VĚC: VYSVĚTLENÍ ZADÁVACÍ DOKUMENTACE Č. 4

v rámci zadávacího řízení na zadání veřejné zakázky s názvem "**Rekonstrukce a stavební úpravy městského plaveckého bazénu v Liberci**", ev. č. VVZ: **Z2023-031827** (dále jen „VZ“), kterou zahájil zadavatel Statutární město Liberec, se sídlem nám. Dr. E. Beneše 1/1, 460 59 Liberec 1, IČO: 00262978, formou otevřeného řízení dle § 56 zákona č. 134/2016 Sb., o zadávání veřejných zakázek, ve znění pozdějších předpisů (dále jen „zákon“ nebo „ZZVZ“), poskytuje zadavatel účastníkům následující vysvětlení zadávací dokumentace.

V09

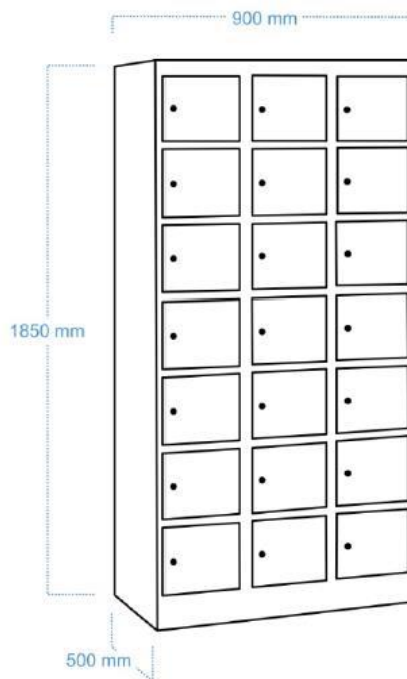
Žádáme o upřesnění, zda položka č.36 ve výkazu výměr souhlasí se skříňkou ve výpise ostatních výrobků (označ. V09, obrázek výše)? Pokud ne žádáme o upřesnění skříňek.

Položka č. 36 souhlasí s výrobkem č. V09 dle výpisu ostatních výrobků
